SCHEMA ISTRUTTORIO PER LA PROCEDURA DI VALUTAZIONE DI IMPATTO AMBIENTALE INTEGRATA CON LA VALUTAZIONE DI INCIDENZA

Istanza per il rilascio del provvedimento di VIA-VI nell'ambito del Provvedimento Autorizzatorio Unico Regionale (P.A.U.R.) ai sensi dell'art. 27 bis del D. Lgs.152/2006 relativamente al progetto di:
"Realizzazione impianto produzione energia elettrica da fonte eolica pot. 12 MW e storage energetico da 2 MW nel Comune di Montefalcone di Val Fortore (BN) loc. Monticelli con relative opere connesse"
rimodulato nel corso del procedimento in impianto costituito da un aerogeneratore per potenza complessiva pari a 6 MW.

Proponente: Wind Energy Monticelli s.r.l. –Viale Città d'Europa n.780, - 00144 Roma (RM), P.I. 16809731009 - Tel 06 520771; PEC: windenergymonticelli@legalmail.it ; fulvioscia@pec.it

Figura 4 – Stralcio WEM_SIA_I.04_Rev_01 con indicazione delle aree di cantiere

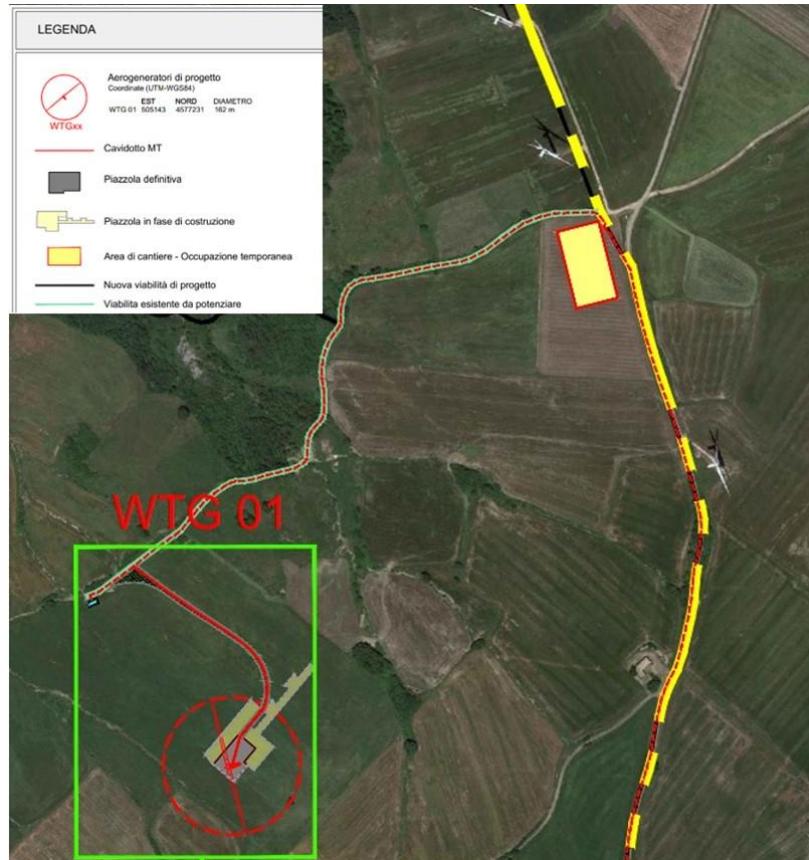
- **Rif. Richiesta n. 12** nota prot. n. 261407 del 27/05/2024. La tavola allegata al riscontro (WEM_SIA_I. 07 Layout su ortofoto – Fase di Cantiere) non risulta chiaramente leggibile si chiede di scegliere colori che mettano in evidenza la differenza tra "nuova viabilità di progetto" e "viabilità esistente da adeguare" riportata in legenda. Inoltre, si chiede di integrare ubicando le aree di deposito temporanee previste per il cavidotto menzionate nel paragrafo 3.17 del SIA.
